기 술 검 토 서

제 목 : 배수로 시설개선요구 민원에 따른
배수로 용량 적정성 검토

강 원 건 설 사 업 단
춘천 ~ 동홍천기술자문단

기술검토건명	배수로 시설개선요구 민원에 따른 배수로 용량 적정성 검토		
공 구	제4공구	검 토 구 분	도 로
검 토 기 간	2007. 5. 29 ~ 2007. 6. 5	담 당 자	황 영 규
근 거 공 문	춘천동홍천분소 - 415	회 신 공 문	용마(홍천) 제2007 - 11호

라. 수로관(1.0m×1.0m) 규격 적정성 검토

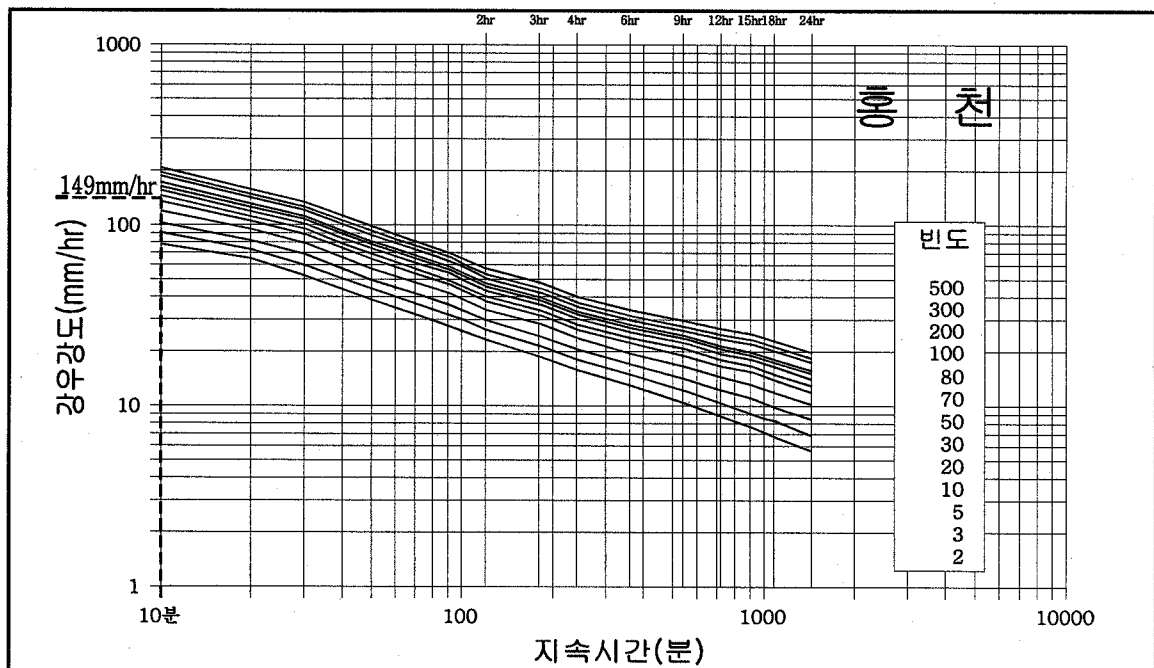
1) 계획 홍수량 검토

$$Qd = 0.278 \times C \times Y \times A \quad (A < 4.0 \text{ km}^2 : \text{합리식})$$

$$= 0.278 \times 0.75 \times 149 \times 0.0276 = \underline{0.857 \text{ m}^3/\text{sec}}$$

- C = 유출계수 — 완만한산지 0.7, 논 0.8, 포장면 0.9 적용
- A = 유역면적 — 0.028 km² (불임 #1 배수유역도 참조)
- Y = 강우강도 — 건설교통부(2001년)에서 제시한 개정 IDF 곡선을 사용하여 홍천지역의 강우강도표를 적용함. (설계발생빈도 25년 적용)
- 유달거리 L = 290m, 고 저 차 H = 34m
- 지속시간 $T_c = 0.95 \times \left[\frac{\left(\frac{L}{1000} \right)^3}{H} \right]^{0.385} = 0.95 \times \left[\frac{\left(\frac{290}{1000} \right)^3}{34} \right]^{0.385} = 0.059 \text{ hr} < 0.167 \text{ hr}$
- 강우강도표(홍천)에서 설계빈도 25년 및 지속시간 10분일 때 Y=149mm/hr 적용

- $Q_d = 0.857 \text{ m}^3/sec < Q_i = 1.813 \text{ m}^3/sec$ 이므로 수로관(1.0m×1.0m)로 배수처리 가능

2) 수로관(1.0m×1.0m) 통수량 검토

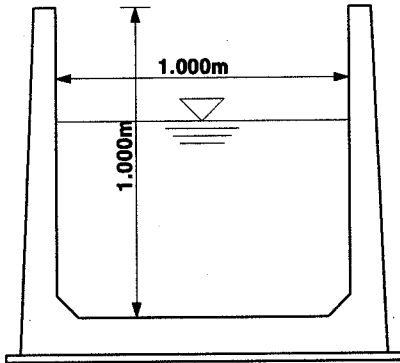
$$Q_i = 0.8 \times A V = 0.8 \times \frac{1}{n} \times A \times R^{2/3} \times S^{1/2} \quad (m^3/sec)$$

$$= 0.8 \times \frac{1}{0.015} \times 1.0 \times 0.333^{2/3} \times 0.005^{1/2} = \underline{1.813 \text{ m}^3/sec}$$

- 통수단면적 $A = 1.0 \times 1.0 = 1.0 \text{ m}^2$
- 윤 변 $P = 2 \times 1.0 + 1.0 = 3.0 \text{ m}$
- 경 심 $R = \frac{A}{P} = \frac{1.0}{3.0} = 0.333 \text{ m}$
- 수로경사 $S = 0.50\%$
- 조도계수 $n = 0.015$ (콘크리트 수로)

4) 토공 배수로(1.5m×1.5m) 통수단면 검토

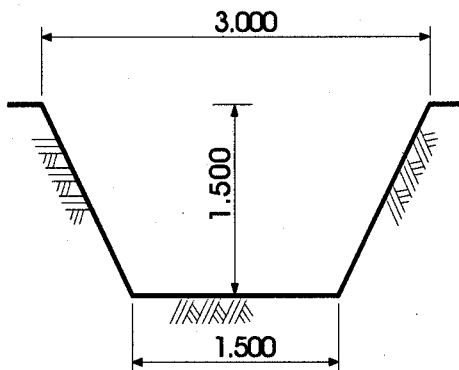
$$Q_i = 0.8 \times A V = 0.8 \times \frac{1}{n} \times A \times R^{2/3} \times S^{1/2} \quad (m^3/sec)$$

$$= 0.8 \times \frac{1}{0.030} \times 3.375 \times 0.695^{2/3} \times 0.025^{1/2} = 11.165 \text{ m}^3/sec$$

- 통수단면적 $A = \frac{3.00 + 1.50}{2} \times 1.500 = 3.375 \text{ m}^2$
- 윤 변 $P = 2 \times \sqrt{0.75^2 + 1.50^2} + 1.500 = 4.854 \text{ m}$
- 경 심 $R = \frac{A}{P} = \frac{3.375}{4.854} = 0.695$
- 수로경사 $S = 2.50\%$
- 조도계수 $n = 0.030$ (토공배수로)

- 본 검토구간의 고속도로 건설 전후 홍수량 변화를 검토한 결과, 고속도로 건설후 홍수량이 다소증가($Q=0.376\text{m}^3/\text{sec}$)하나, 기존 토공배수로에 주는 영향은 미세(수위변화 2.7cm)함.
- 또한, 기존 토공배수로(1.5m×1.5m)에 대한 고속도로 건설후 용량을 검토한 결과 홍수량 $Q_d = 10.097 \text{ m}^3/\text{sec} < \text{배수로 용량 } Q_i = 11.165 \text{ m}^3/\text{sec}$ 이므로 배수처리 가능하나, 현재 토사가 퇴적된 구간은 배수기능이 저하되므로 수로정비를 실시하는 것이 바람직 함.
